## Allegato tecnico A

### Osservazioni

**Alle integrazioni prodotte da KME in merito alla richiesta di integrazioni e chiarimenti del Settore Valutazione Impatto Ambientale della Regione Toscana (prot. 0165366 del 15/04/2019)**

**Oggetto:** D.Lgs. 152/2006, artt. 23 e seguenti; L.R. 10/2010, Titolo III. Istanza di avvio del procedimento di valutazione di impatto ambientale (VIA) nonché di rilascio di provvedimenti autorizzativi ai sensi dell'art. 27 bis del D.Lgs. 152/2006, relativamente al “*Progetto dello stabilimento KME Italy spa di Fornaci di Barga con la realizzazione di una piattaforma energetica*” da realizzarsi nello stabilimento ubicato in località Fornaci di Barga nel comune di Barga (LU). Proponente KME Italy S.p.A.

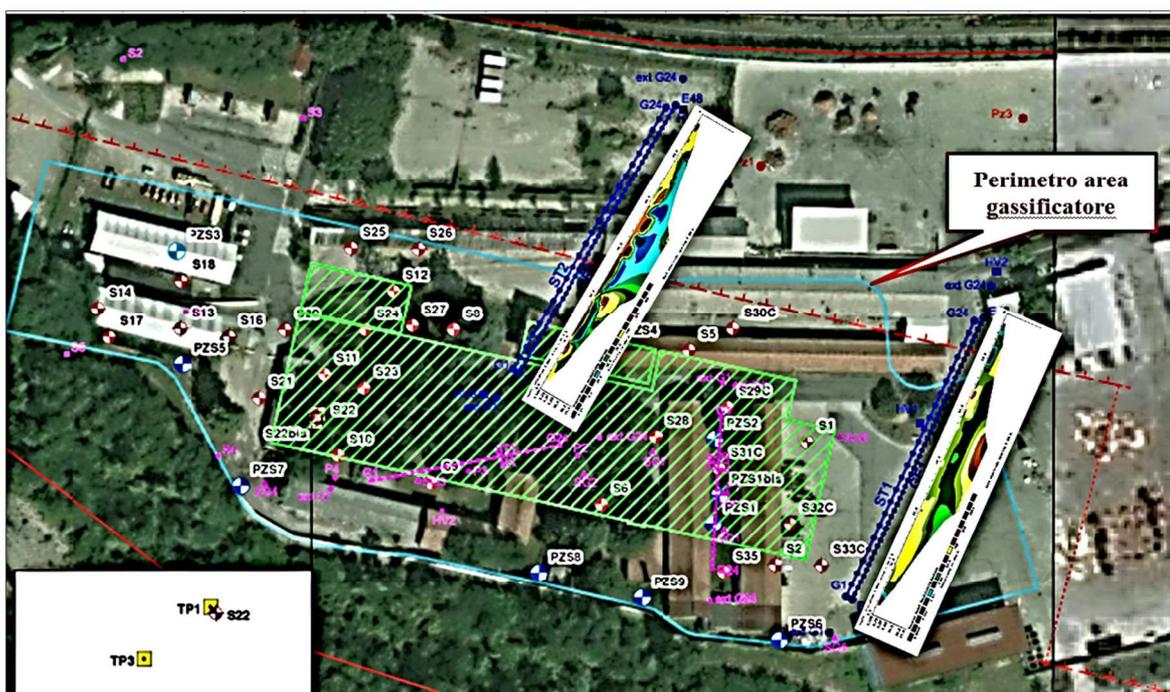
Al di là che i valori di resistività a cui si fa riferimento non sono da considerarsi elevati ma medio bassi (valori tra 5 e 30 nella GE1 e tra 10 e 80 nella GE2) si estendono le considerazioni idrogeologiche delle due indagini geoelettriche fatte marginalmente all'area del gassificatore a tutta l'area (vedasi figura sottostante).

In tutti e 10 i piezometri realizzati nell'area del gassificatore, quasi tutti filtrati e cementati con bentonite nell'arenaria, si è rilevata la presenza di falda, così come tutti quelli scavi realizzati, a profondità sufficiente, nelle soprastanti alluvioni (vedasi documentazione fotografica).

risulta completamente inesatta e non supportata da valutazioni scientifiche quali prove di permeabilità nei 30 fori di sondaggio e prove di emungimento nei piezometri realizzati, in grado di definire la trasmissività e la conduttività dell'acquifero.

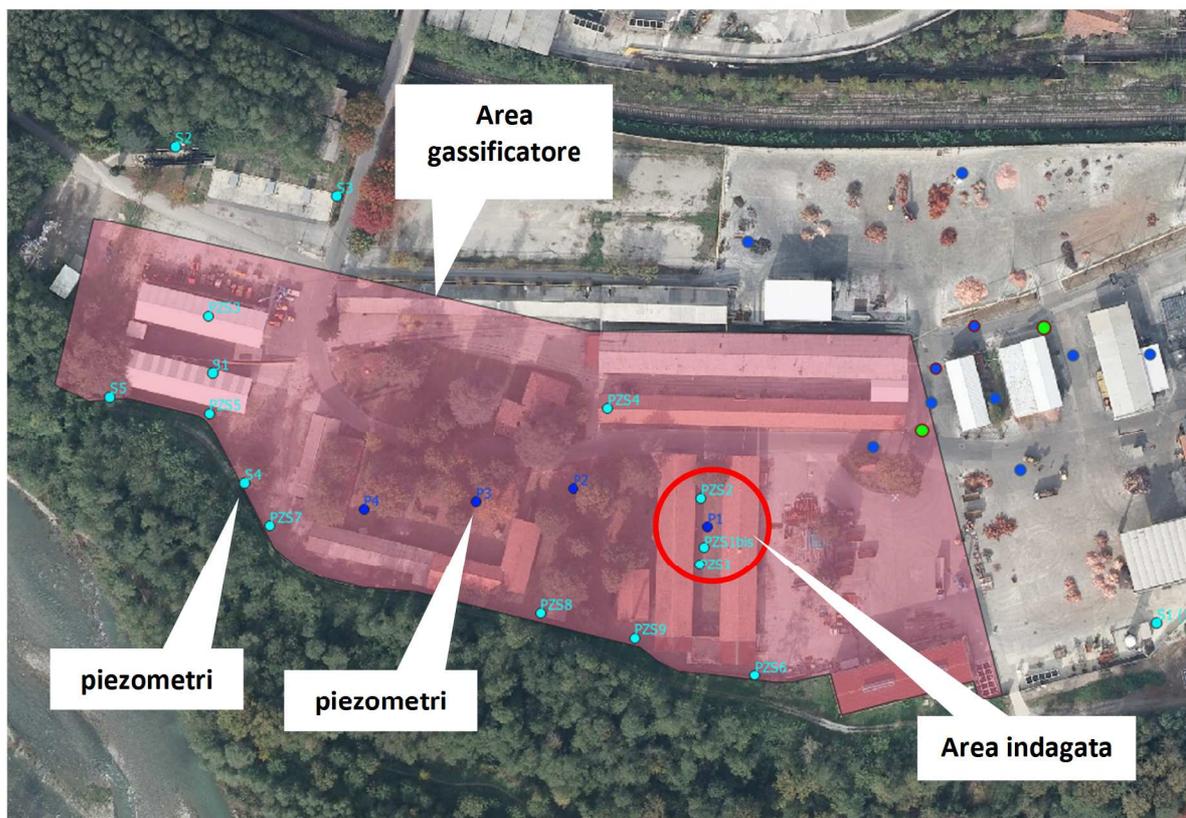
La prova di emungimento a portata costante è stata eseguita solo sul piezometro PZS1, mentre “slug test” sono stati eseguiti sul PZS1 e PZS2. Piezometri collocati a distanza ravvicinata (circa 20 metri) e pertanto rappresentativi di un’area molto limitata rispetto a quella dove dovrebbe sorgere il gassificatore (figura nella pagina successiva).

**Non è scientificamente corretto estendere i risultati di un’indagine praticamente puntuale, eseguita solo su due piezometri su oltre 15 presenti, ad una intera area di circa 3 ettari e risulta pertanto inaccettabile quanto affermato nel paragrafo 4.1.7:**
